改善箇所説明図 ③

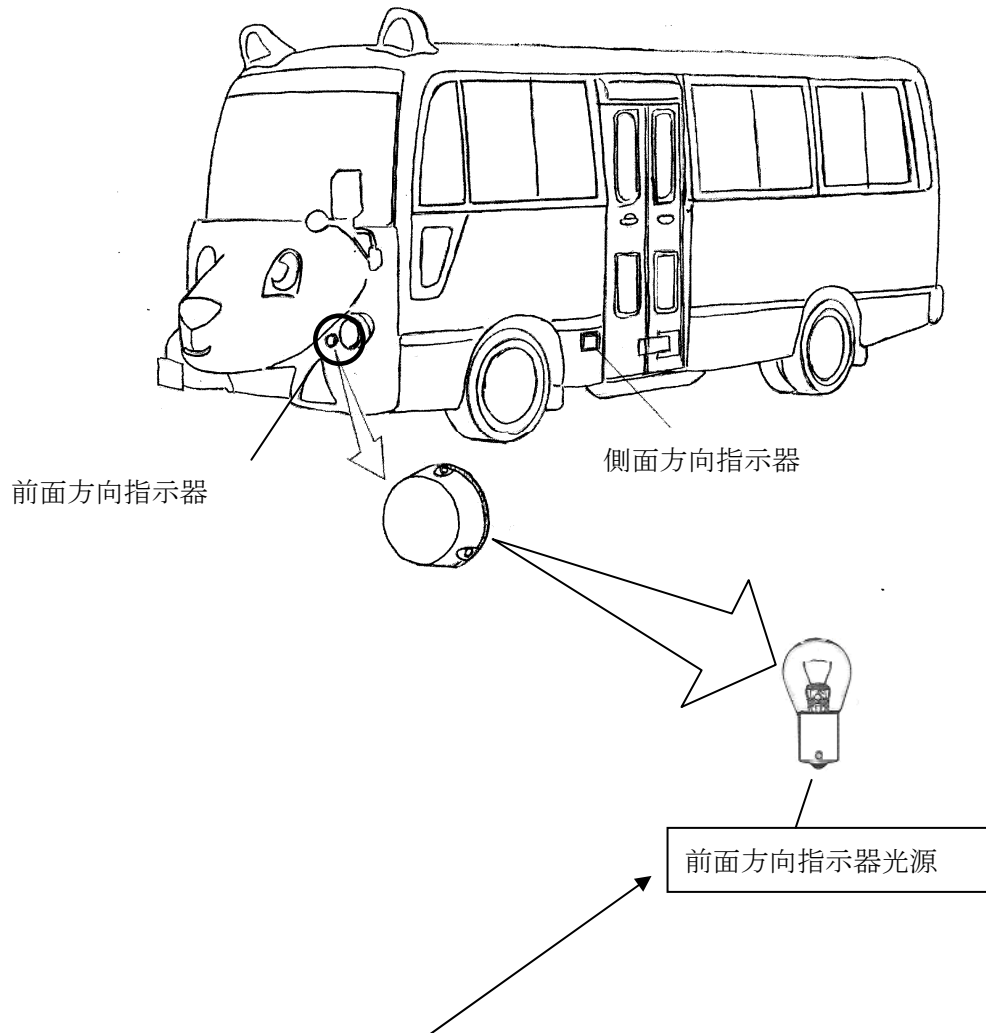
基準不適合発生箇所

前面方向指示器の意匠を変更した車両の前面方向指示器において、ワット数の異なるバルブを使用したため、前方方向100mの位置から昼間において点灯を確認できないおそれがある。

改善の内容

全車両、前面方向指示器のバルブを正規品に交換する。

識別：銀色のシールをモデルナンバープレートに貼る
